Aan: Gemeente Bergen (College van Burgemeester en Wethouders)
Postbus 175, 1860 AD Bergen

Van: Natuurmonumenten, Landschap Noord-Holland, Natuur- en Milieufederatie Noord-Holland

Betreft: Zienswijze op ontwerpbesluiten Hotel Nassau

Datum: 12 november 2020

Relatie tot ontwikkeling

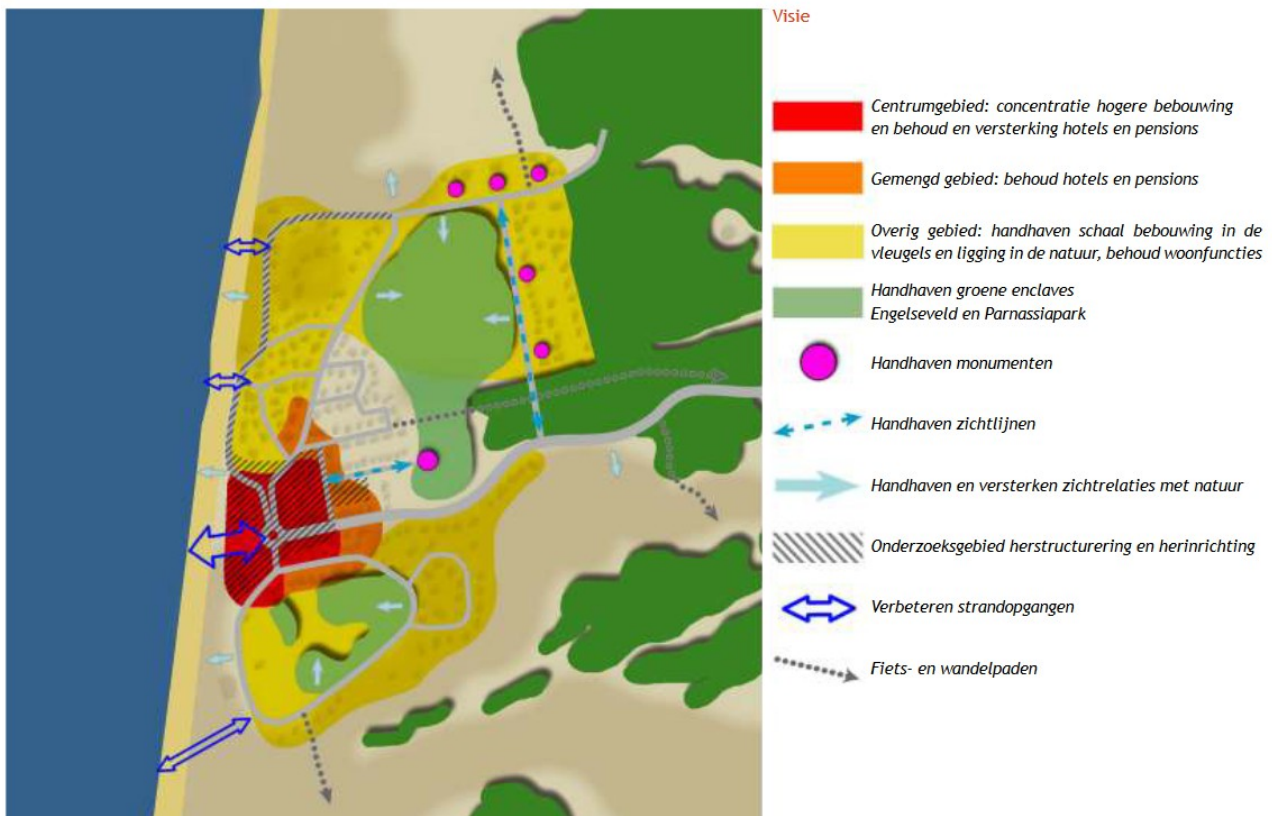
Bovenstaande tekst verwijst vooral naar onderstaande kaart op blz 34 van de Structuurvisie Bergen aan Zee.

In de structuurvisie is bovenstaande visiekaart echter verder concreet uitgewerkt in onderstaand hoofdstuk:

Het onderzoekgebied is dus beperkt tot de omgeving van de Alexanderflat, en de Zeeweg / van Hasseltweg. Het Van der Wijckplein, en de Parkweg, is dus geen onderdeel van het onderzoekgebied. Zoals uit onderstaande kaart blijkt (blz 36), is het huidige hotel Nassau dan ook **geen** onderdeel van de gebouwen welke in aanmerking komen voor herstructurering !

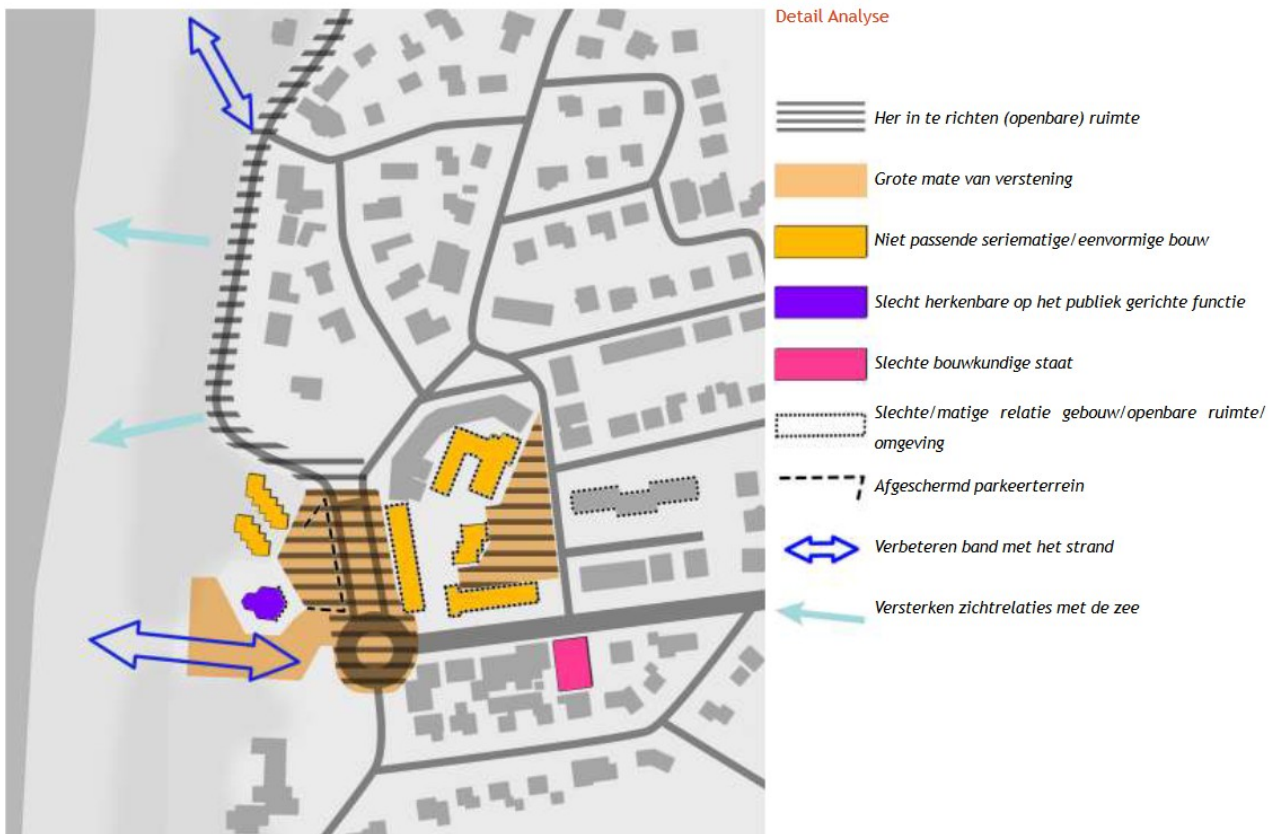
Het gebouw heeft geen "negatieve beoordeling" zoals slecht herkenbare publieke functie, of een niet passende eenvormige bouw. Er zijn bovendien geen zichtlijnen in de omgeving van het hotel welke versterkt dient te worden. Sterker nog: door de bouw van twee grote, hoge gebouwen tussen de zee en het dorp zal de "band met het strand" eerder verslechterd dan verbeterd worden.

De ruimtelijke onderbouwing verwijst dus onjuist naar de structuurvisie. Het huidige gebouw van het hotel is **niet** aangewezen als een gebouw welke in aanmerking kan komen voor een grotere bouwhoogte. Het college dient de aangevraagde vergunning dan ook te beoordelen aan de hand van het uitgangspunt dat bestaande hoogte van de bebouwing gehandhaafd blijft.

2. Aardkundig monument

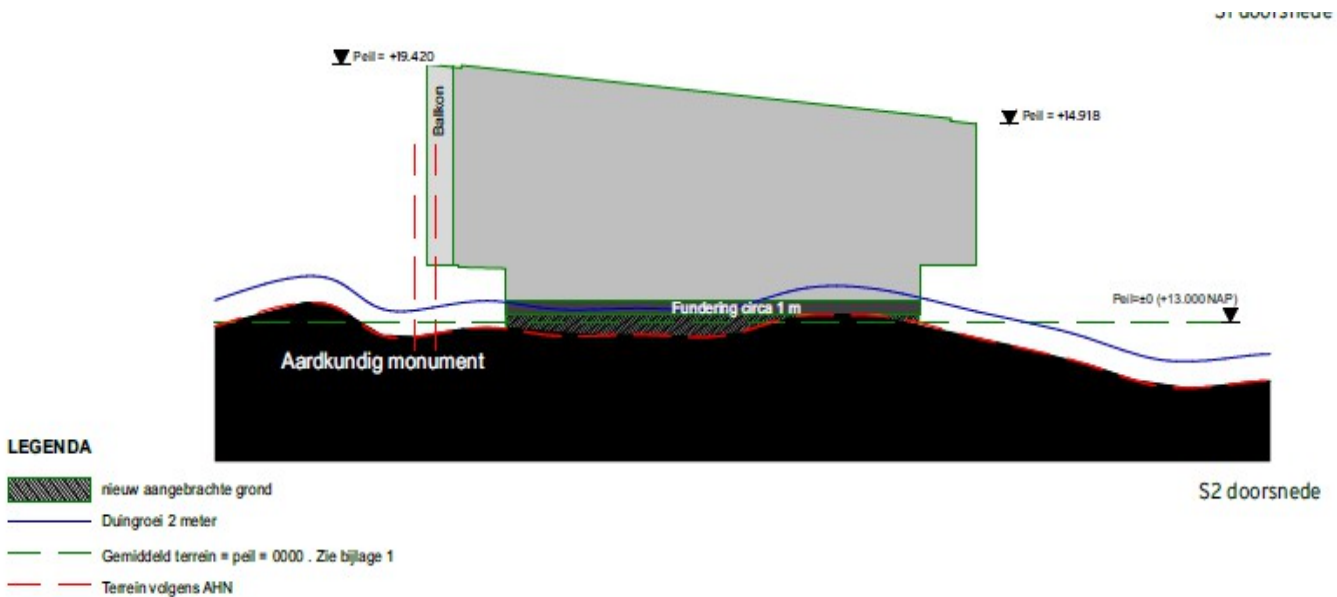
Dit is het profiel van de huidige duin. Hier hebben we de hoogtekort van AHN gebruikt. De fundering op staal van ca. 1m steekt nooit door deze lijn. Onder de fundering en op het aardkundig monument wordt nieuwe grond geplaatst dat draagkrachtig is voor funderen op staal zodat grondherstel in het aardkundig monument niet nodig is.

Bovenstaande tekening laat echter duidelijk zien dat er sprake is van een gedeeltelijk afgraven van het maaiveld (rechts van het witte woord "fundering circa 1 meter"). De legenda, en de bijbehorende tekst, laat zien dat er wel degelijk dieper wordt gegraven dan 40 centimeter. Een archeologisch onderzoek is dus wel nodig.

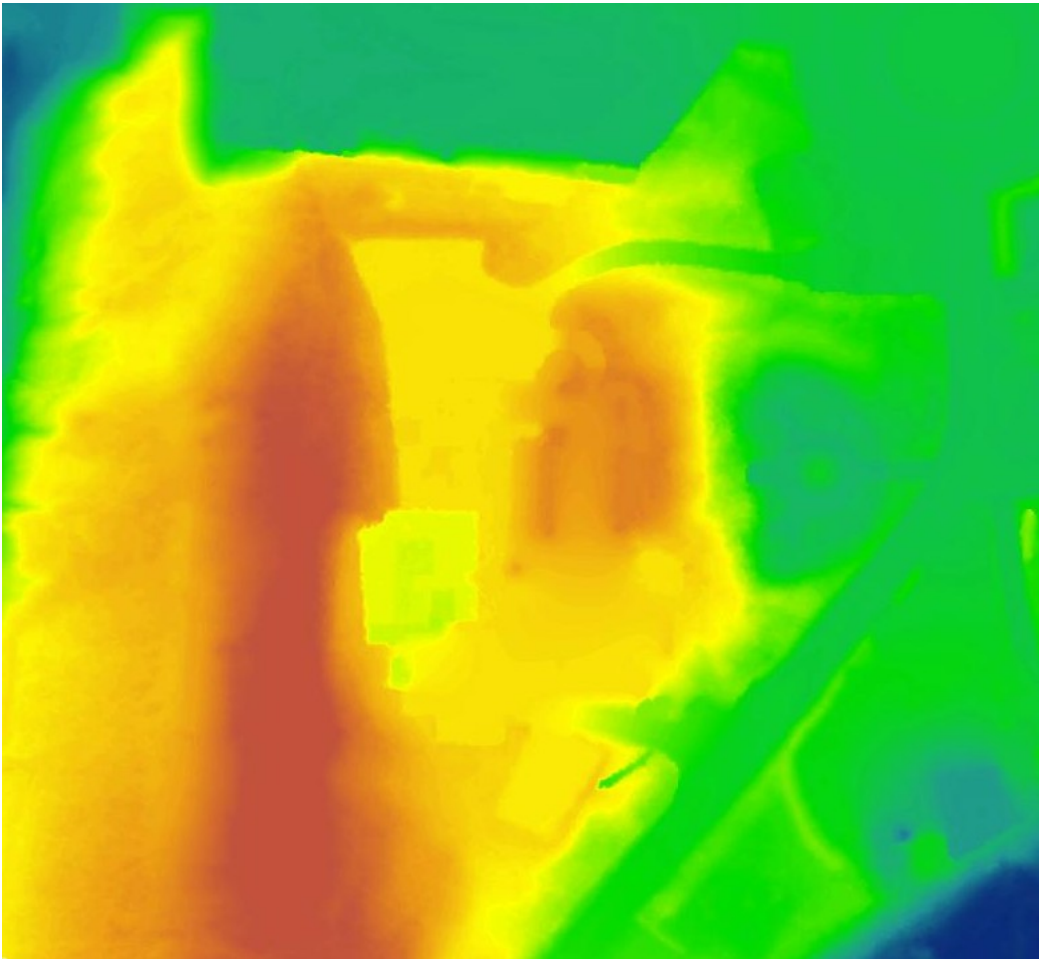
Onderstaande kaart laat de hoogteverschillen in het plangebied zien (bron: Actuele Hoogtekaart van Nederland, versie 3):

Er is binnen het gebied waar de parkeergarage, en de twee hotelgebouwen, worden gebouwd sprake van behoorlijke hoogteverschillen. Indien er nergens dieper dan 1 meter, of zelfs 40 centimeter (zoals aangegeven in het hoofdstuk over archeologie), moet worden gegraven, dienen de duinen meerdere meters te worden opgehoogd. Het hoogste punt (linksboven) is ongeveer 14 meter, terwijl het laagste punt (rechtsboven, bij de kiosk) ongeveer 9 meter is. Indien er nergens duinen worden afgegraven, dient het terrein met vijf meter te worden opgehoogd. Er ontstaat dan een hoge "duinrand", of afgrond, van vijf meter direct naast het Van der Wijckplein. Wij gaan er vanuit dat dit niet de bedoeling is.

Hoogstwaarschijnlijk wordt er dan ook voor een "schoksgewijze ophoging" gekozen. Er komen dan hoogstwaarschijnlijk meerdere "bouwlagen" in de parkeergarage. Het lijkt ons vrijwel onmogelijk om dit zodanig uit te voeren dat er nergens meer dan 40 centimeter duin wordt afgegraven.

Er is geen tekening in de aanvraag opgenomen waarin staat aangegeven hoe de parkeergarage /het "ondergrondse" gedeelte wordt aangelegd. Gezien de grote hoogteverschillen in het terrein, is dit absoluut noodzakelijk om aan te kunnen tonen dat er nergens minder dan 1 meter / 40 centimeter wordt afgegraven.

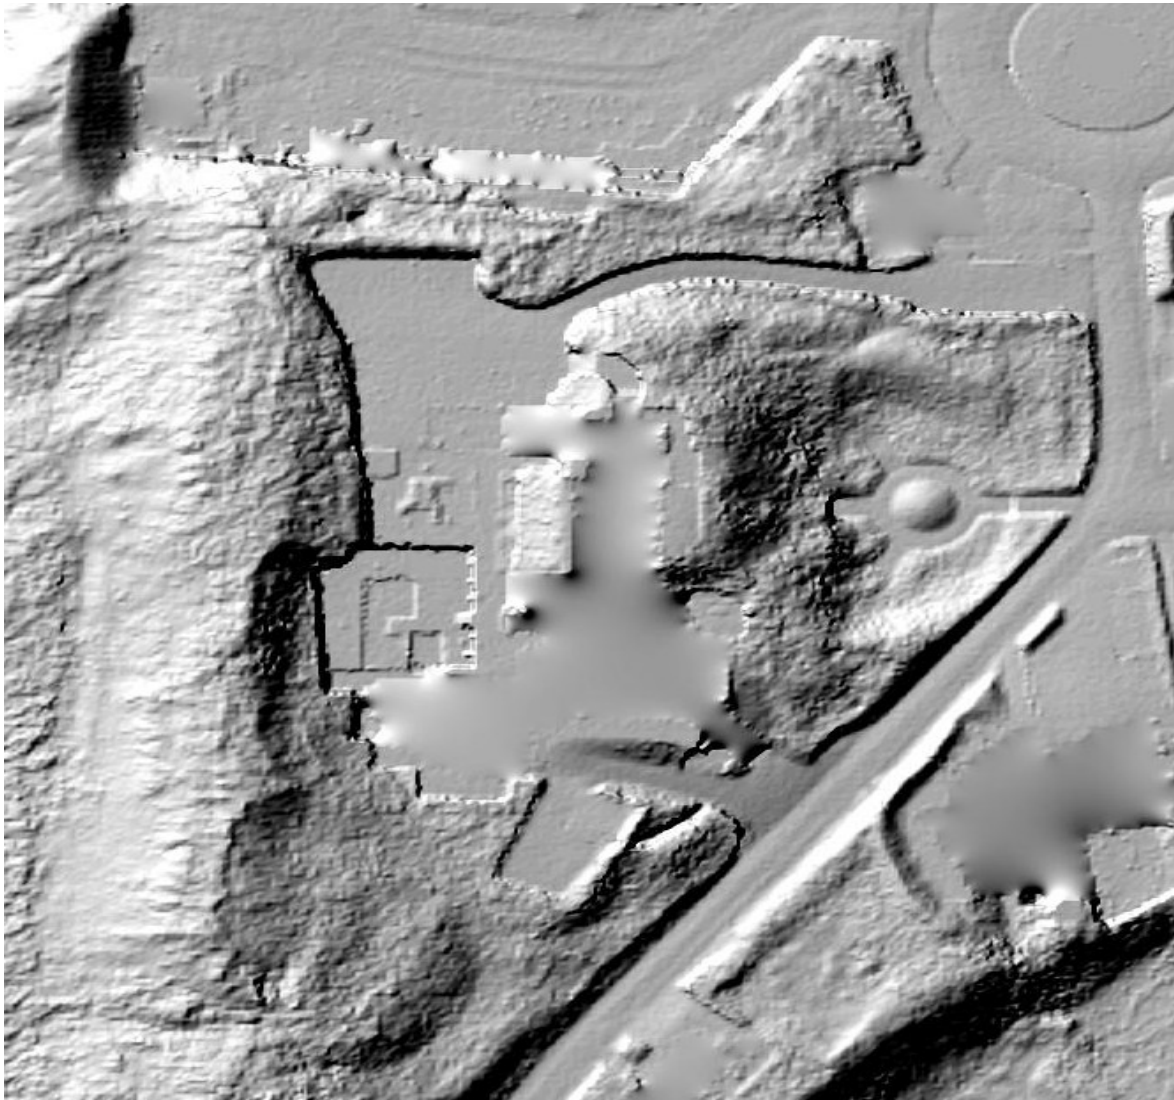
Het ophogen van de duinen zal er voor zorgen dat het natuurlijke reliëf, zoals nu aanwezig op maaiveld-niveau, zal verdwijnen. Onderstaande kaart laat dit reliëf zien (bron: Algemene Hoogtekaart van Nederland).

Er is (buiten de bestaande bebouwing en parkeerterrein) duidelijk sprake van een natuurlijk reliëf. De duinen zijn nog goed zichtbaar, en er is sprake van een "zichtbaar bodemarchief". De ontstaansgeschiedenis kan nog worden afgelezen.
